RESOLUCIÓN N°

POR MEDIO DE LA CUAL SE OTORGA UN PERMISO DE VERTIMIENTOS Y SE ADOPTAN OTRAS DETERMINACIONES

Que técnicos de la Corporación procedieron a evaluar la información presentada, generándose el Informe Técnico N° **IT-05364-2025** del 08 de agosto de 2025, dentro del cual se formularon las siguientes observaciones y conclusiones las cuales son parte integral del presente acto:

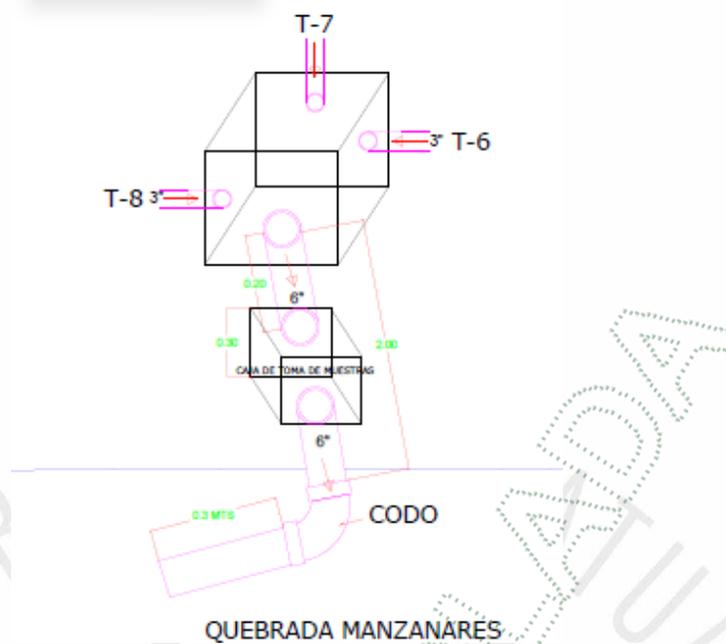
- Mientras el vertimiento se produzca bajo condiciones normales (escenario 1), las cuales corresponden a una descarga con tratamiento previo, cumplimiento de los parámetros de diseño del sistema de tratamiento, y la fuente receptora se encuentre en su caudal medio, la afectación sobre la calidad será media de acuerdo con el análisis realizado en el presente estudio.

- Los factores de dilución obtenidos en el presente estudio permiten concluir que La Fuente receptora cuenta con una buena capacidad para diluir y asimilar el vertimiento de forma adecuada, siendo esta última en condiciones de caudal medio 306 veces el caudal del vertimiento y en condiciones de caudal mínimo 76 veces el caudal del vertimiento.

- Para los escenarios sin tratamiento se determinó que la DBO rápida aumenta al producirse la descarga de las aguas residuales domésticas (km +0,300). Para el escenario E4, en el cual se contempla un vertimiento sin tratamiento y caudal mínimo en la fuente receptora las concentraciones de DBO rápida aumentan hasta valores de 6,42 mg/L partiendo de una concentración inicial de 2 mg/L.
